**Forum mondial de l'harmonisation
des Règlements concernant les véhicules**

Véhicules utilitaires lourds: RTM n° 5

**(Prescriptions mondiales harmonisées concernant les systèmes
d'autodiagnostic sur les véhicules utilitaires lourds)**

Proposition d'amendement 1 au Règlement technique mondial n° 5

Figure 4, modifier comme suit:

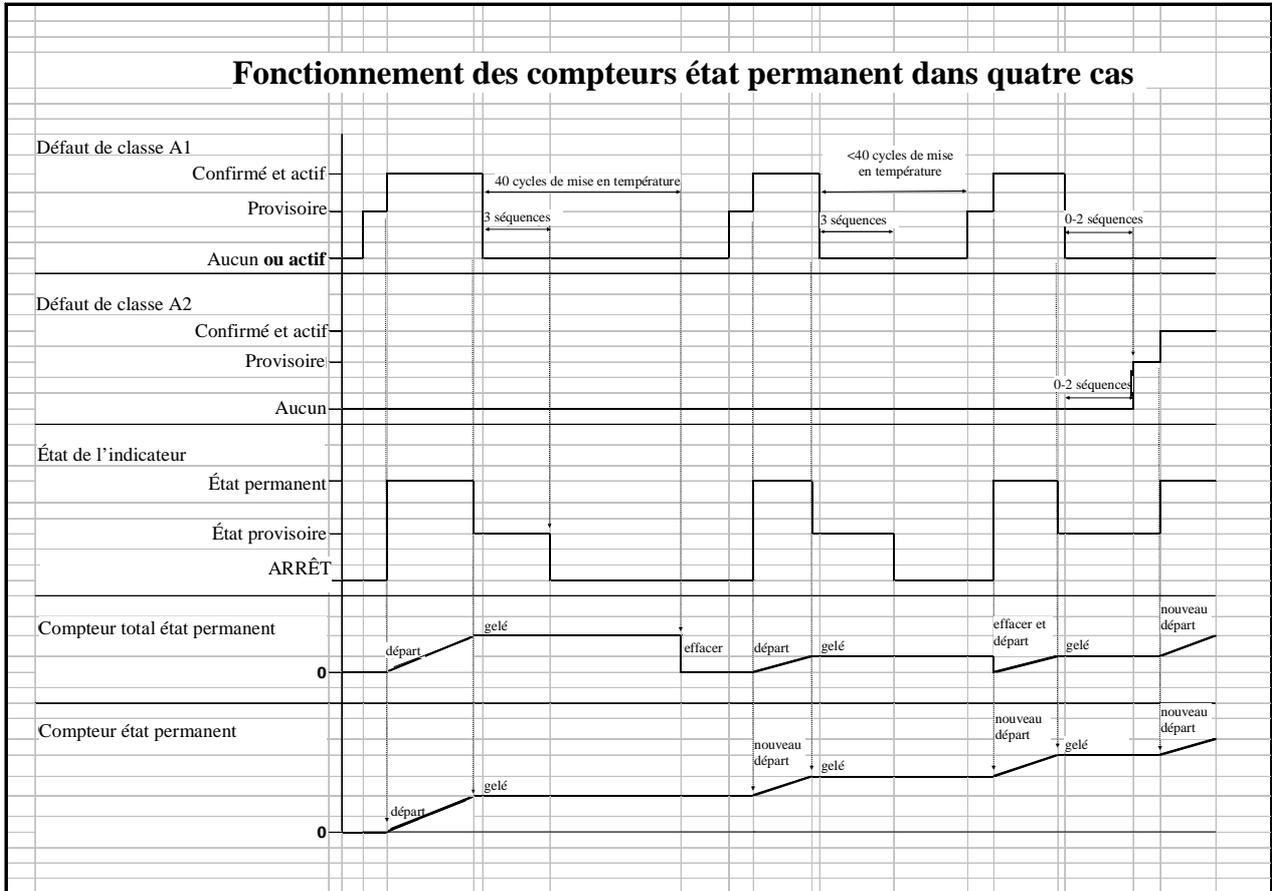
Note: Des informations détaillées relatives à la désactivation du signal continu de défaut sont données dans la figure 4 bis ci-dessous dans le cas spécifique où un état potentiel est présent».

19. Les détails de ce mécanisme sont décrits dans une nouvelle figure 4 bis; cette addition implique de modifier en conséquence la figure 4.

«**Figure 4 bis:** Illustration du principe de désactivation du signal de défaut continu

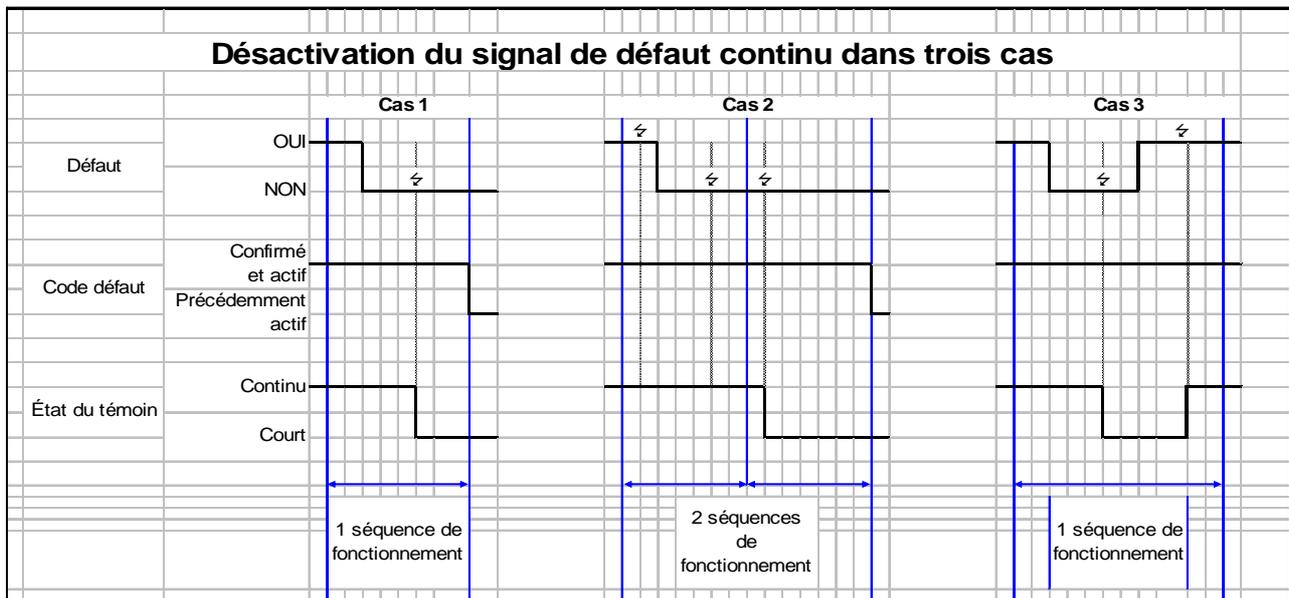
Insérer une nouvelle figure 4 bis, comme suit:

18. Le signal continu de défaut est désactivé dès que le programme de surveillance a conclu à l'absence de défaut. Dans le cas contraire, l'état du défaut passe de confirmé et actif à précédemment actif à la fin de la séquence de fonctionnement.

20. La nouvelle figure a pour objet de décrire le système de désactivation du signal continu de défaut dans trois cas typiques et de renforcer la cohérence entre les figures et le texte du paragraphe 4.6.3.1.4.
